大渡口区锦天康都9栋4单元增设电梯示意图

既有住宅增设电梯现场踏勘意见表

时间：2025年12月12日

地点：锦天康都9栋4单元

总平面图 1:100

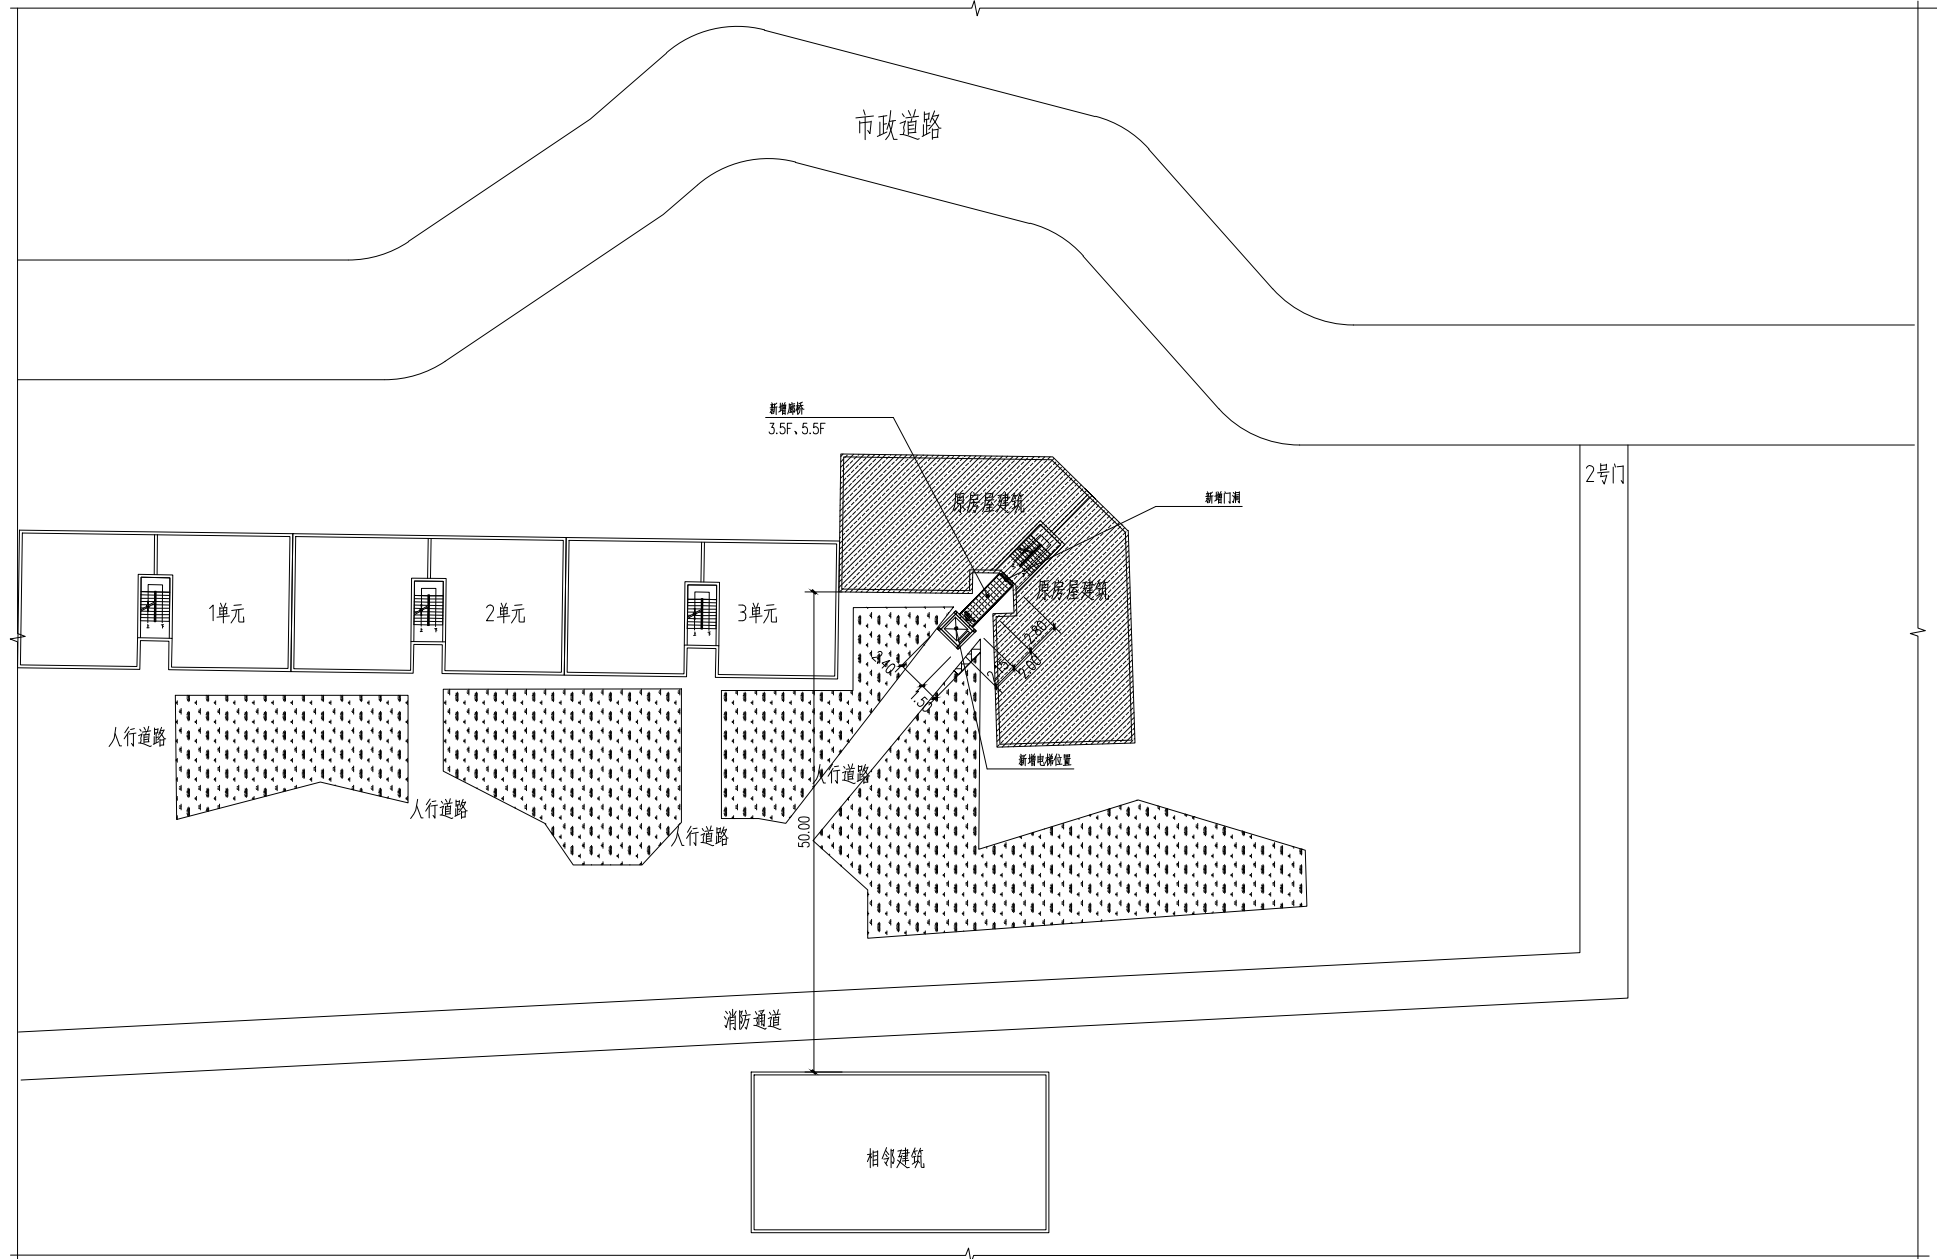
主管部门	初步判断是否具备增设条件		初步判断结论	备注	
春晖路街道			<input checked="" type="checkbox"/> 具备 <input type="checkbox"/> 不具备	谢洪	
规划自然资源部门	用地占用其他权属用地 是 <input type="checkbox"/> 否 <input checked="" type="checkbox"/>		<input checked="" type="checkbox"/> 具备 <input type="checkbox"/> 不具备	加装电梯外部网规需与主体建筑相协调 刘印	
	用地占用规划道路 是 <input type="checkbox"/> 否 <input checked="" type="checkbox"/>				
住房城乡建设部门	结构安全方面		<input type="checkbox"/> 具备 <input type="checkbox"/> 不具备	梯步装距车座通风井较近需保持一定 ^{位置} 间距，满足消防规范要求，设计要进一步考虑电梯安装位置。	
	消防安全方面				
市场监管部门	需提供施工图(蓝图电子版)、房屋安全鉴定报告(原件鲜章一份)。		<input checked="" type="checkbox"/> 具备 <input type="checkbox"/> 不具备		
城市管理部门 (涉及占道路、绿地)			<input checked="" type="checkbox"/> 具备 <input type="checkbox"/> 不具备	该项目涉及占道需给手续	
水电气讯经营单位 (涉及管网迁改)	电信	张以	<input type="checkbox"/> 具备 <input type="checkbox"/> 不具备	燃气	不确定有天然气管道 气过抄表
	移动	于		自来水	待开挖后确认刘洪
	联通	陈辉		电力	附件内有低压电缆(开挖确定)刘洪
	广电	刘军
